# Fedje kommune

## Løyve til å leggja ut flytebyggja på bnr. 168, bnr. 16.

**Administrativt vedtak. Saknr: 026/14**

**Vedtak - Tillatelse til utlegging av flytebrygge - gnr-bnr 168-16, Fedje kommune, Jorunn Nygård**

legg flytebrugg  
Emn. 172 Bnr. 16

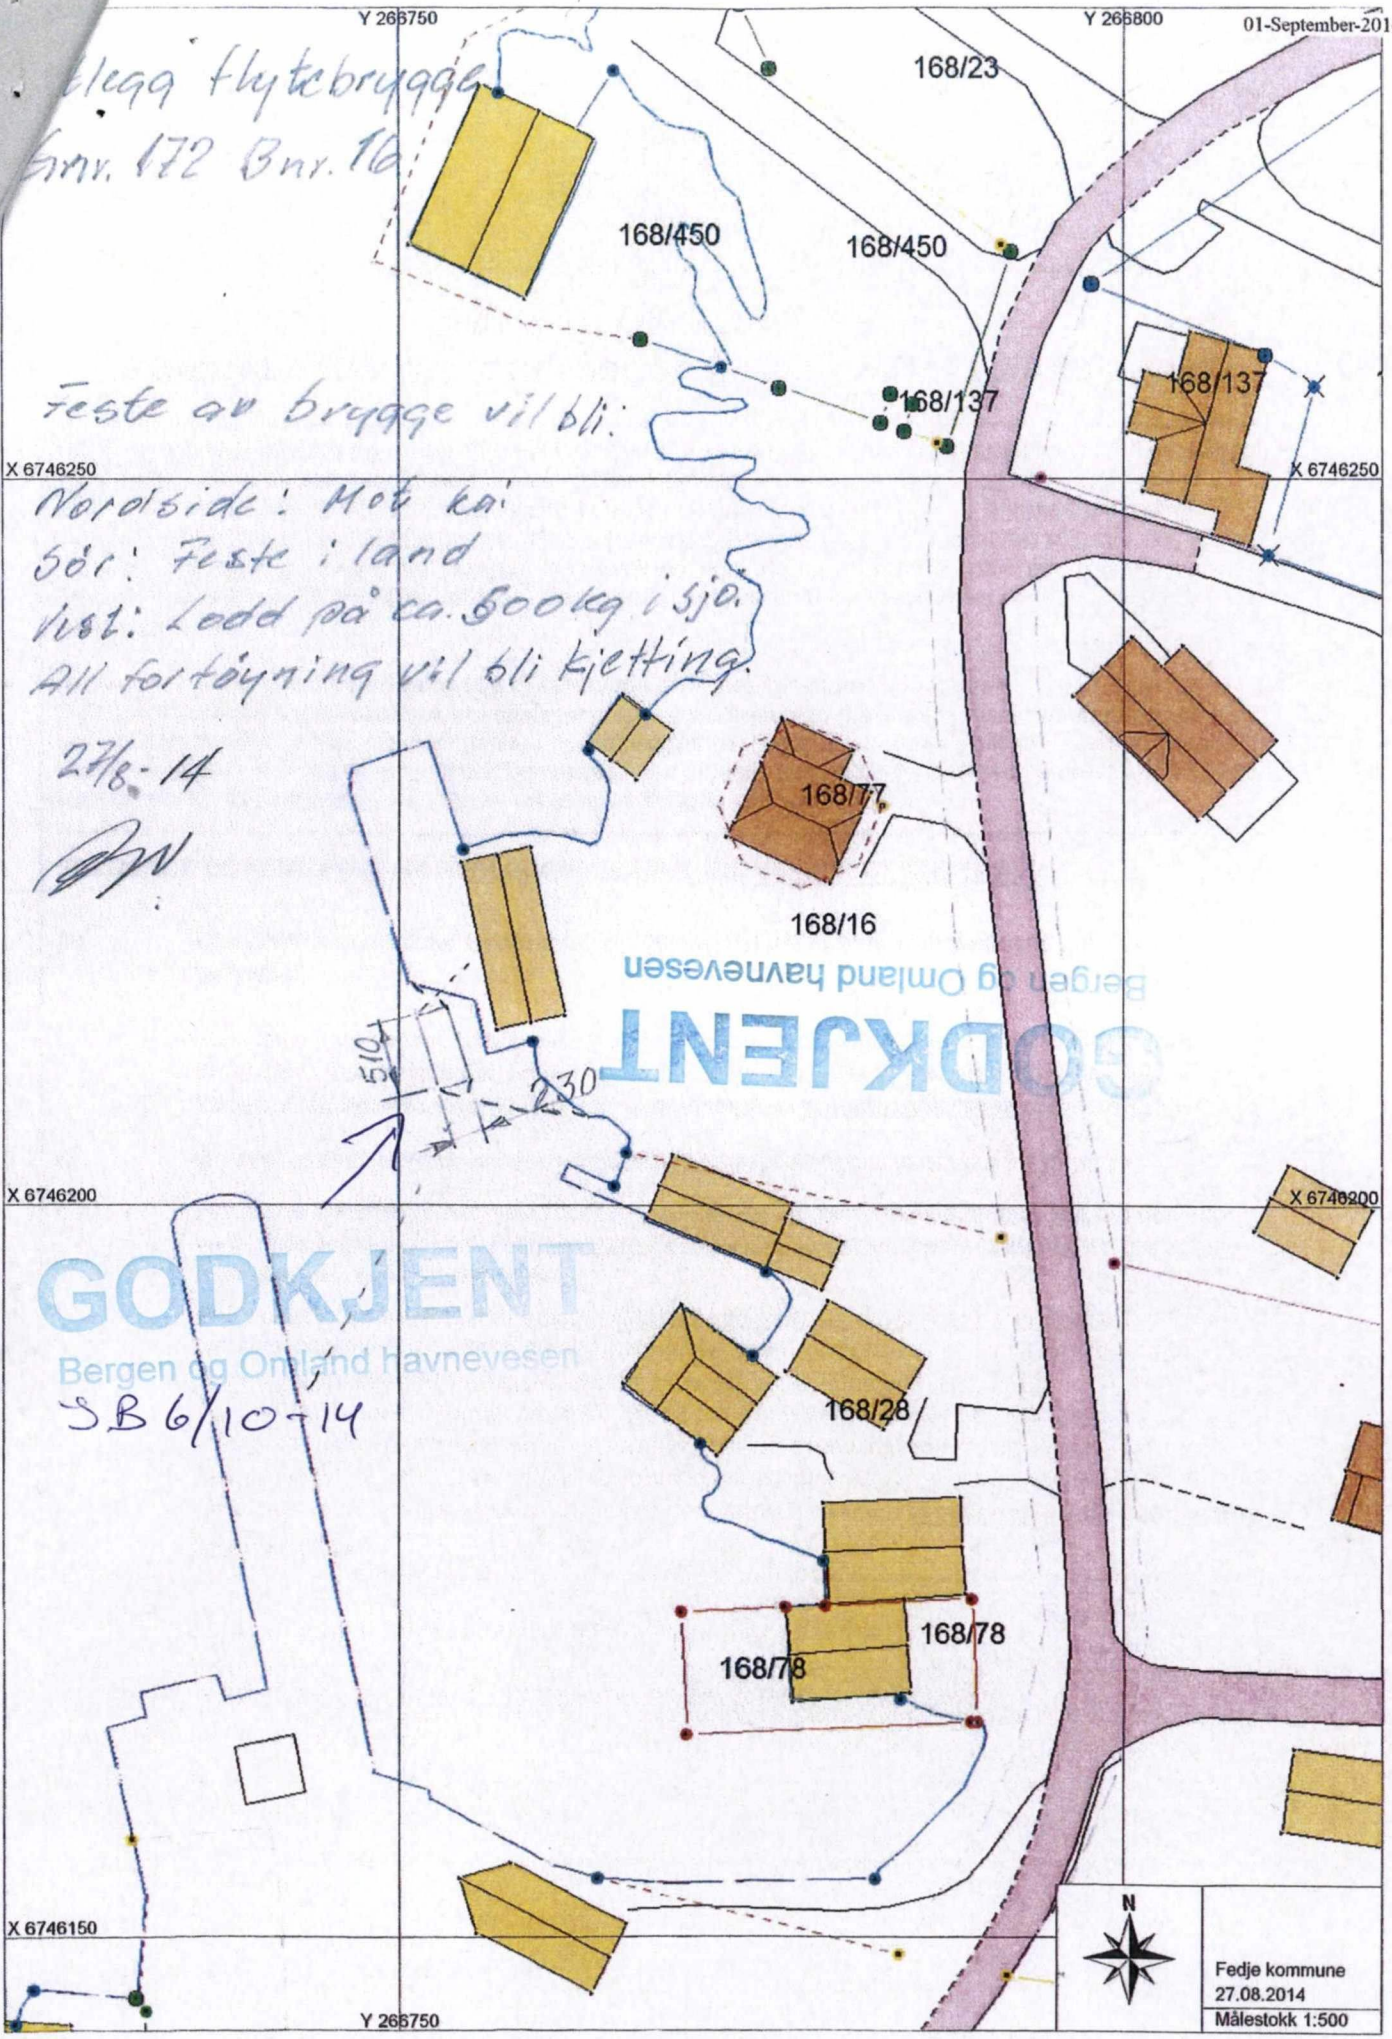
Forankring av bryggja mot sør og vest er planlagt med kjetting og lodd. Forankring mot søvest kan stenge sjøområdet aust for fergekaien slik at båtar som ligg i dette området ikkje kjem seg ut. Dette gjeld til dømes båtar som tilhøyrr eigarar av bnr. 28 og bnr. 78. Tiltakshavar må utføra forankring mot søvest slik at dette ikkje skjer.

Forankring av bryggja mot sør og vest må utførast slik at det ikkje hindrar båtar som til dømes tilhøyrr eigarar av bnr. 28 og bnr. 78 å koma ut i hamnebassenget.

**Det gis tillatelse til utlegging av flytebrygge på 5,1 x 2,3 meter på gnr.168 bnr.16, i Fedje kommune, som vist av inntegning i vedlagt kartutsnitt, som er stemplet godkjent av Bergen og Omland Havnevesen. Tiltaket eller bruken av dette må ikke hindre tilflott til eller annen utnyttelse av naboeiendommer.**

4. Forankring/fortøyning av bryggen må utføres slik at disse ikke hindrer eller skader annen sjøveis trafikk.

Nordside: Mot kai  
Sør: Feste i land  
Vest: Ledd på ca. 500kg i sjø.  
All fortoyning vil bli kjetting.
